Provincia di Biella

Ambito Territoriale Minimo “BIELLA”

Procedura aperta per l'affidamento in concessione del servizio di distribuzione del gas naturale nell'Ambito Territoriale Mimino Biella CIG 9026175B3C.

Si dà riscontro ai seguenti chiarimenti aggiornati al 3/10/2022:

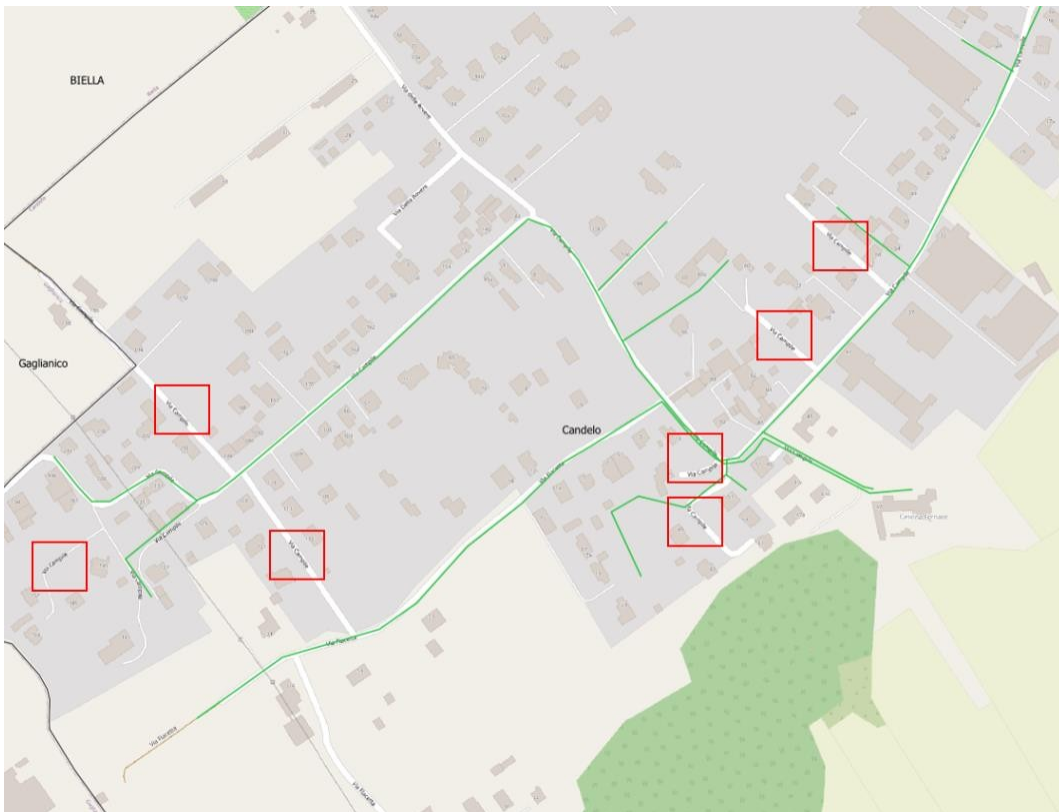
Considerando, inoltre, che detta analisi costi benefici non risulta necessaria per i Comuni di Quittengo, San Paolo Cervo e Piedicavallo (essendo comuni montani e rientranti nella zona climatica F), mentre, al contrario, è necessaria per i Comuni di Curino e Villanova Biellese (rientranti nella zona climatica E), si chiede di indicare quali metanizzazioni rientrano negli "*Interventi Minimi*".

Si chiede inoltre di:

- aggiornare l'elenco dei Comuni riportato nell'Allegato A tenendo conto che:
 - o I Comuni San Paolo Cervo e Quittengo si sono fusi dando origine al Comune Campiglia Cervo
 - o Selve Marcone è stato incorporato dal Comune di Pettinengo;
- confermare anche la richiesta di metanizzazione del Comune di Rosazza, non espressamente prevista nell'allegato E, ma presente nella planimetria di metanizzazione del Comune di Piedicavallo;
- rivedere quanto indicato nel documento guida per la metanizzazione di Piedicavallo in considerazione delle sovrapposizioni con la metanizzazione del Comune di Campiglia Cervo.

R: Per gli interventi minimi ammissibili a riconoscimento tariffario si rimanda al documento integrativo "Analisi Costi Benefici" allegato al Documento Guida di gara.

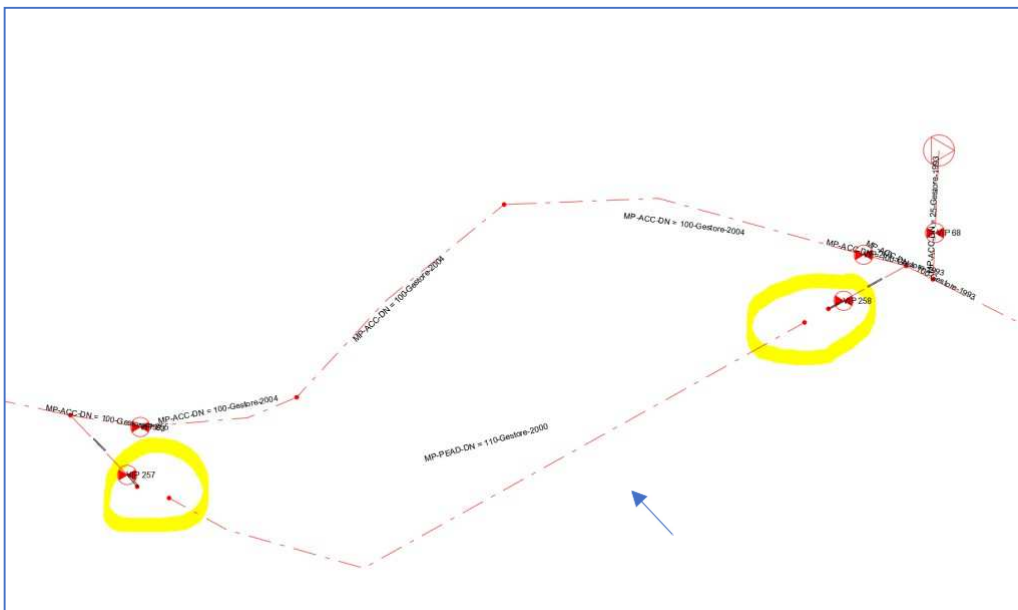
D: (Quesito 82) Con riferimento all'intervento di estensione rete incluso tra gli interventi minimi riportati nell'allegato E e da realizzarsi nel comune di Candelo (per la precisione in strada del Campile) si richiede di fornire precise indicazioni sul collocamento della nuova rete da posare per un totale di metri 21; in quanto dall'analisi della cartografia (di cui si riporta uno stralcio) non è univocamente rappresentata:

Come si evince dalla figura tutti i riquadri evidenziati in rosso riportano il medesimo indirizzo ovvero: via Campile.

R: Via Campile nel Comune di Candelo interessata dall'intervento di cui all'Allegato E del bando di gara è quella indicata nella cartografia di seguito riportata con un riquadro di colore blu.

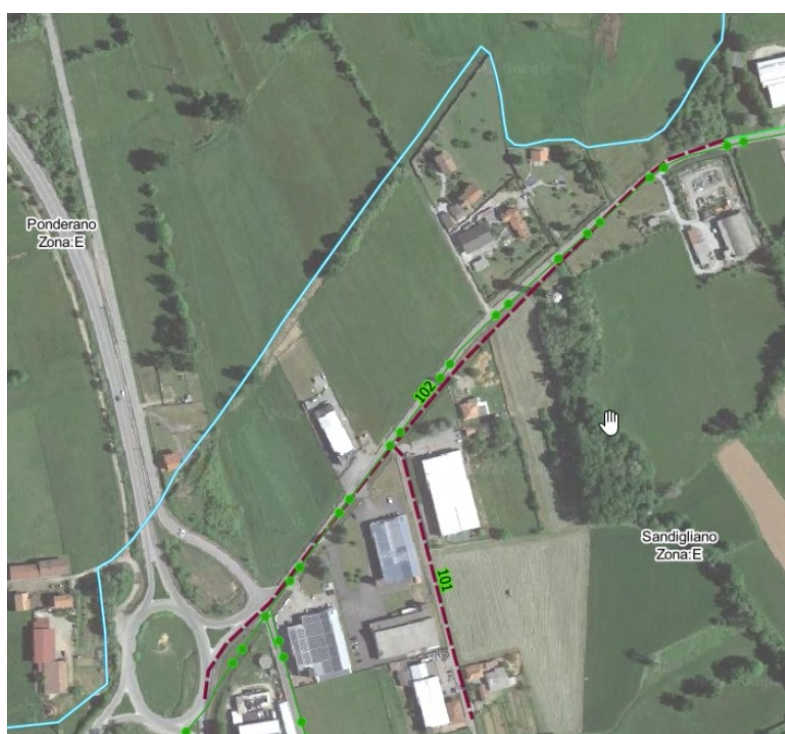
D: (Quesito 117) Con riferimento all'intervento minimo sito nell'unica via Cesare Battisti del Comune di Sandigliano (identificato dalla linea rossa tratteggiata 100) di cui si riporta stralcio planimetrico:

Il documento guida individua 40 utenti servibili (a fronte di circa 8 edifici). Si chiede pertanto di esplicitare il criterio utilizzato ai fini della determinazione dell'utenza servibile.
